Artikel: Reformierte Kirche und Pfarrhaus in Saignelégier
Autor: [s.n.]
DOI: <https://doi.org/10.5169/seals-82593>

**Reformierte Kirche
und Pfarrhaus in
Saignelégier.**

Rapport du Jury.

I. Preis „Notre Eglise“. — Verfasser: Max Strub, Architekt in Zürich.

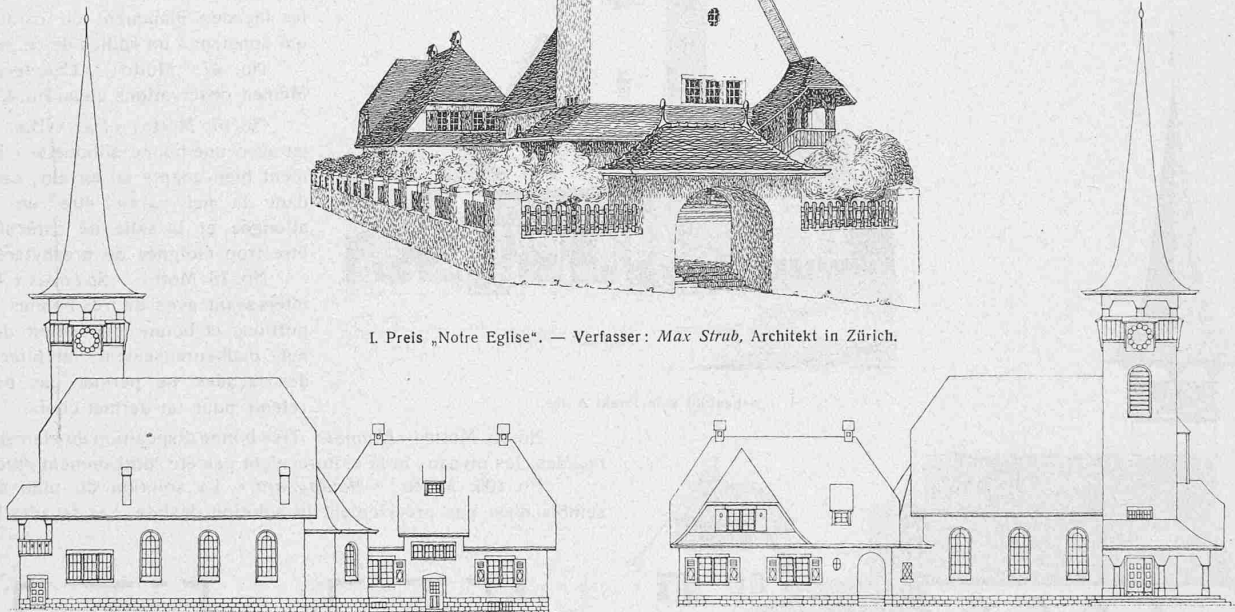
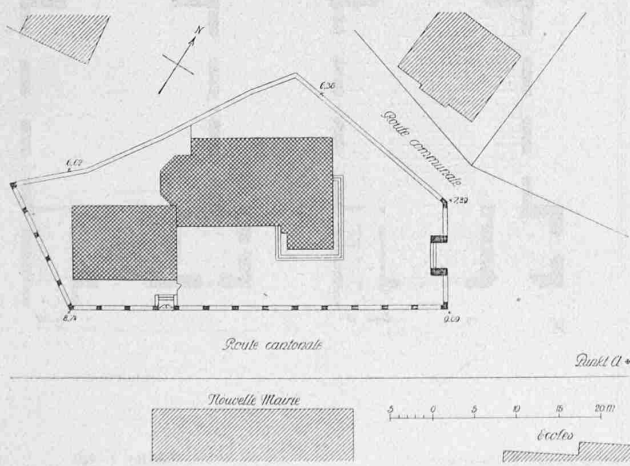
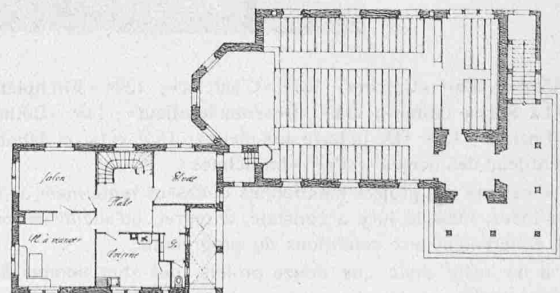
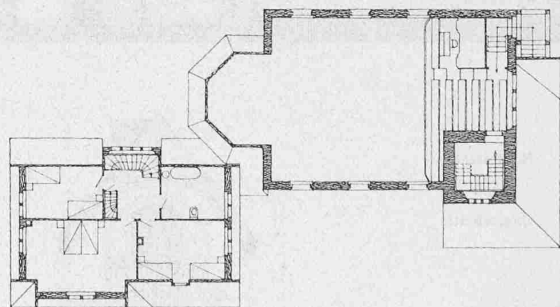
No. 4. Motto: «Notre Eglise.» La disposition est bonne, l'entrée de l'église bien comprise; l'ensemble se présente très bien. On peut critiquer, dans le plan de la Cure, la situation de la cuisine et des W.-C. qui sont orientés au midi, tandis que le cabinet d'études se trouve placé au nord; en ce qui concerne le plan de l'église, la forme du chœur est quelque peu critiquable; mais il est facile de remédier à ces détails.

I. No. 4. «*Notre Eglise*» est classé premier, malgré les quelques inconvénients du plan de la cure signalés, mais facilement rémédiabiles, avec une prime de 800 fr.

II. Preis ex aequo. — „Heimat“. — Verfasser: R. Frutiger, Arch., Bern.

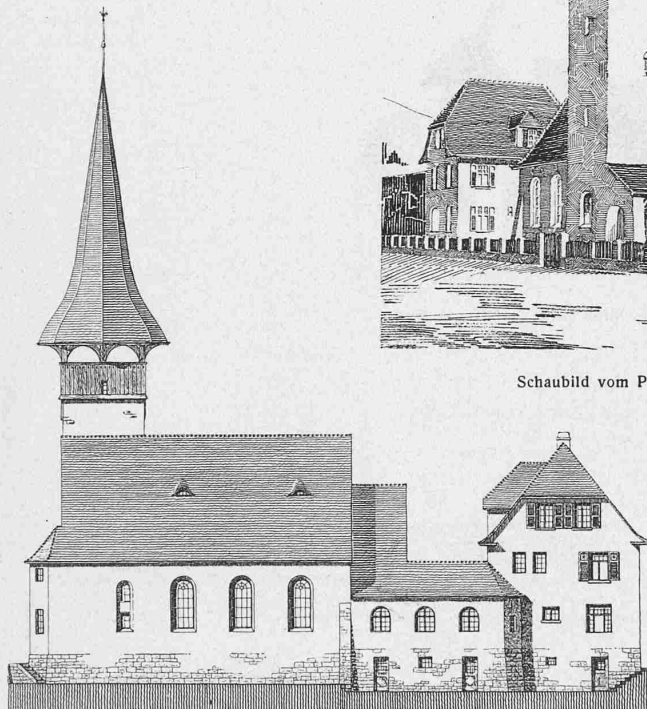
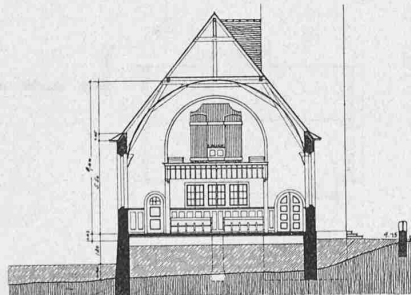
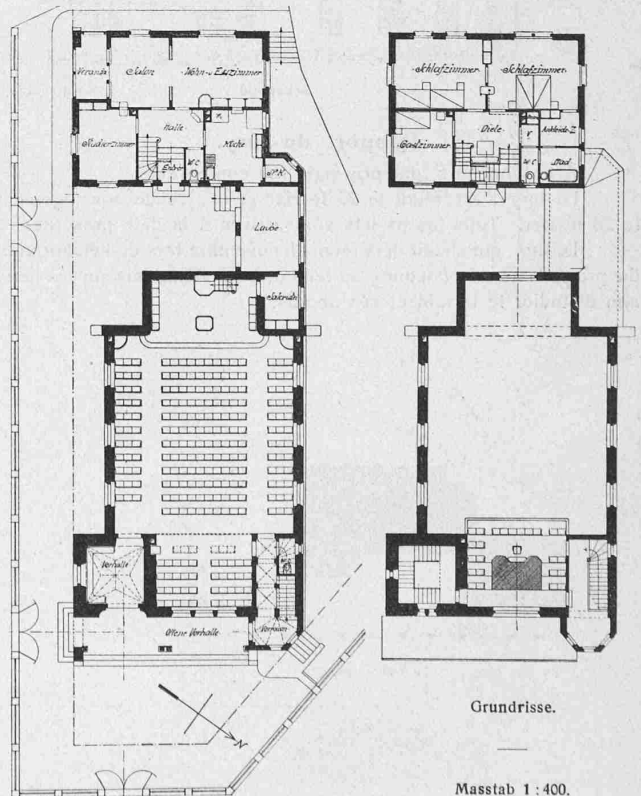
No. 96. Motto: «Heimat.» Très bonne disposition du plan et des façades, les niveaux et la clôture n'ont pas été suffisamment étudiés.

II. Preis ex aequo. — „Cloche“. — Verfasser: *E. Yonner*, Arch. in Neuchâtel.

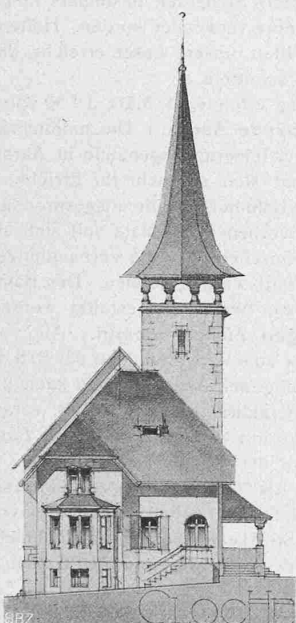
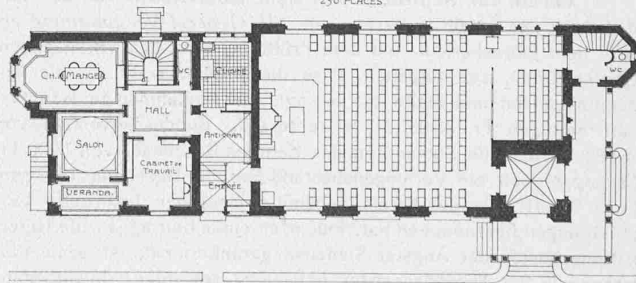
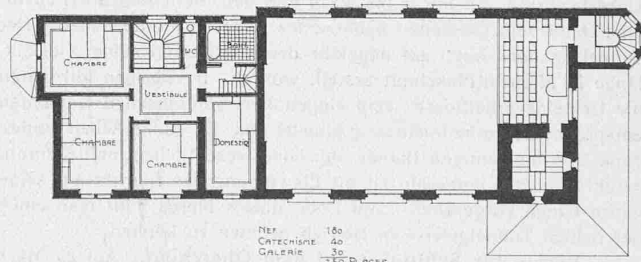
No. 113. Motto: «*Cloche.*» Disposition générale simple et pratique; les façades bien étudiées s'adaptent parfaitement à l'emplacement, malheureusement la communication de la cure avec la salle de catéchisme est un peu compliquée.
